ВКЛАДЫШ ДЕРЕВЯННЫЙ СМЕННЫЙ МЕЛКИЙ ДЛИНОЙ 806 мм, ШИРИНОЙ 706 мм ДЛЯ МОДЕЛЬНЫХ ПЛИТ

ГОСТ 20152—74

Изменение № 1 ГОСТ 20152—74 Вкладыш деревянный сменный мелкий длиной 806 мм, шириной 706 мм для модельных плит. Конструкция и размеры

Изменение № 2 ГОСТ 20152—74 Вкладыш деревянный сменный мелкий длиной 806 мм, шириной 706 мм для модельных плит. Конструкция и размеры

Черт. 1

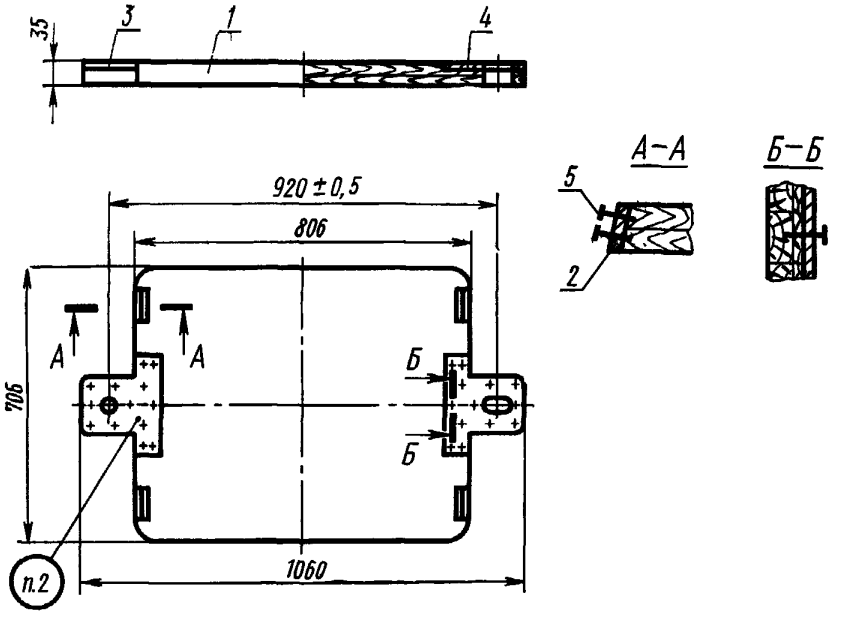
Пункт 1. Чертеж 1. Подрисуночная подпись. Заменить обозначение шурупа: «А4×20.09.2 по ГОСТ 1145—70» на «2—4×20.016 по ГОСТ 1145—80».

Пункты 1, 3. Чертежи 1, 2. Заменить слова: «Теоретическая масса» на «Масса не более».

Черт. 2

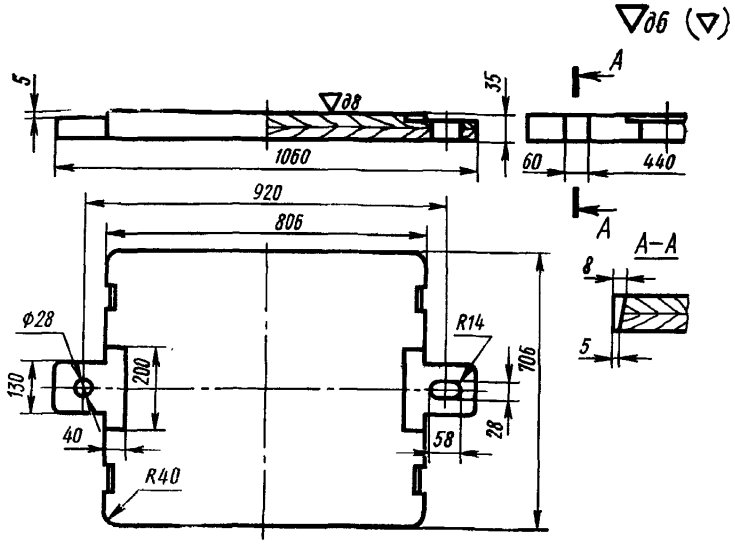
Пункт 3. Чертеж 2. Заменить обозначения шероховатости:
